LAUDO DE SEGURANÇA Nº 1BPMI – 001/300/2023

**ESTÁDIO MARTINS PEREIRA
2023-2024**

LAUDO TÉCNICO DE SEGURANÇA

Imagem 14: Grade com tela metálica, separando o setor visitante do mandante

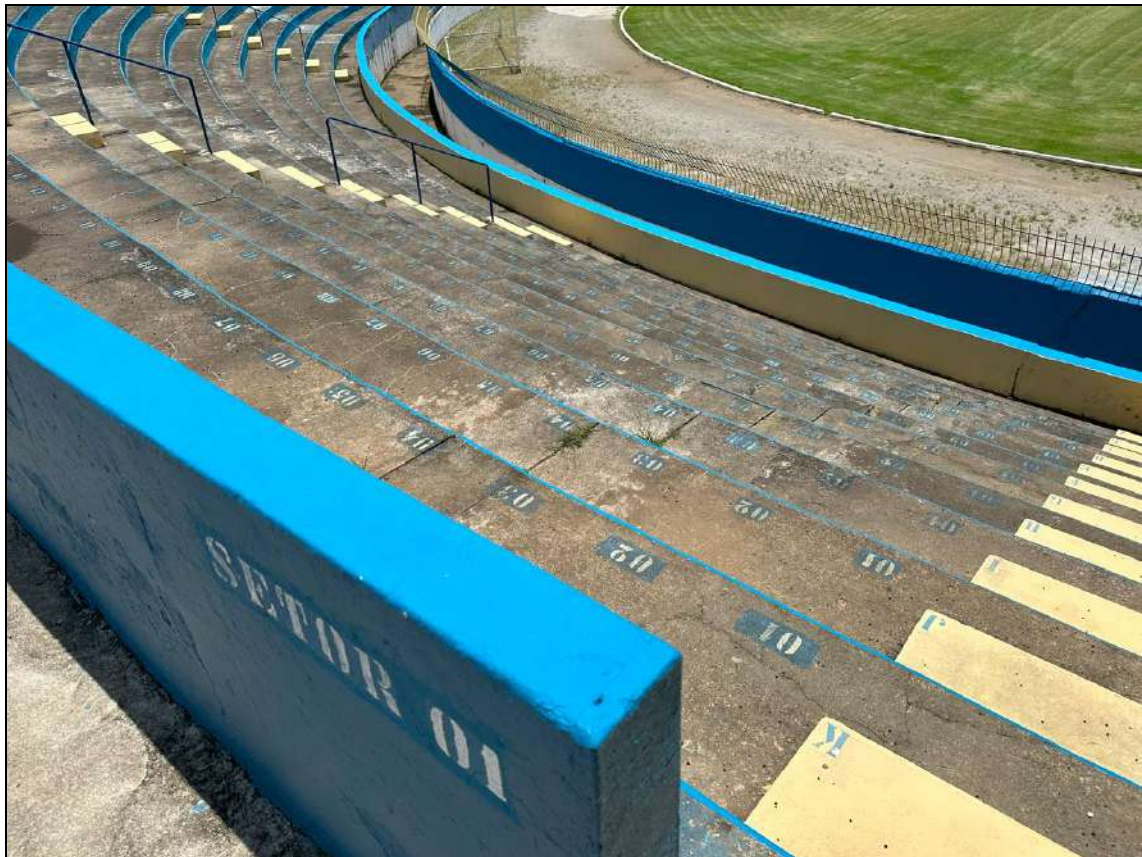
Observações: Entre o setor visitante e o Setor 04, a barreira é uma grade com tela metálica, condição que permite o contato visual entre os grupos distintos, fator que potencializa ações provocativas que podem culminar com situações mais graves. Uma alternativa é a colocação de uma corda de isolamento, que afaste o contato entre os torcedores, bem como a implementação de uma cobertura móvel na barreira já existente, podendo ser uma lona, ou outro material que seja colocado com a determinação do policiamento quando este vislumbrar a necessidade visando minimizar as ações de provocação entre os grupos.

Imagem 25: Galhos de árvore ao solo

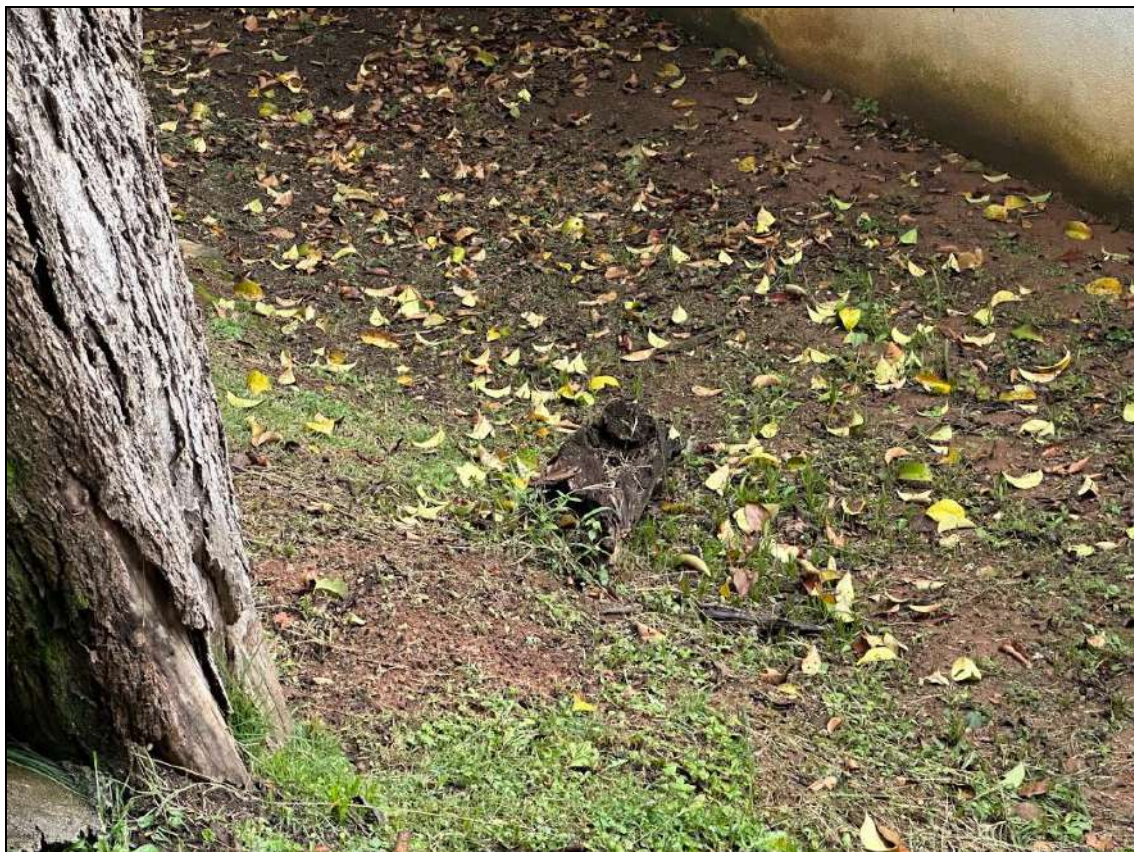
Observações¹: Por se tratar de local arborizado, existe a possibilidade de queda de galhos na área de acesso do público, podendo estes ser utilizados para o cometimento de atos de violência. O estádio, regularmente, providencia a retirada de tais materiais, porém se faz necessária uma vistoria prévia com foco nos materiais. Ainda, com relação à manutenção preventiva, observam-se, por vezes, materiais como entulho, pedras e outros, também devendo ser alvo de fiscalização durante a vistoria prévia.

Providências: Por se tratar de local arborizado, os galhos que caem na área com acesso ao público devem ser retirados, pois podem ser utilizados para o cometimento de atos de violência. Ainda, com relação à manutenção preventiva realizada no estádio, observam-se, por vezes, materiais como entulho, pedras e outros, os quais também devem ser removidos.

Restrição 3: Isolamento adequado do setor visitante e suas barreiras.

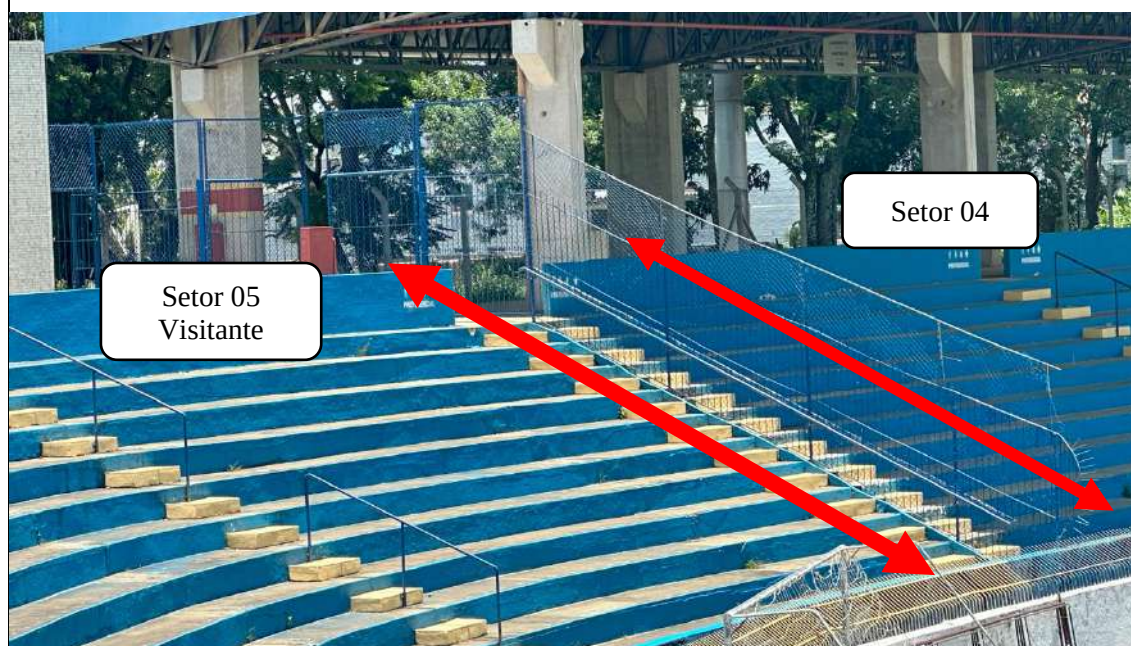
Providências: Considerando a necessidade de permanência de efetivo policial e/ou de segurança privada entre o Setor Visitante e o Setor 04, e o Setor Visitante e o Túnel para o campo, deverão ser providenciadas 03 (três) cordas em comprimento e material adequados, para isolar os assentos que fazem divisa entre os setores e o túnel, para garantir os espaços de segurança adequados.

Prazo: 30 dias, aplicado a todos os eventos com torcida visitante.
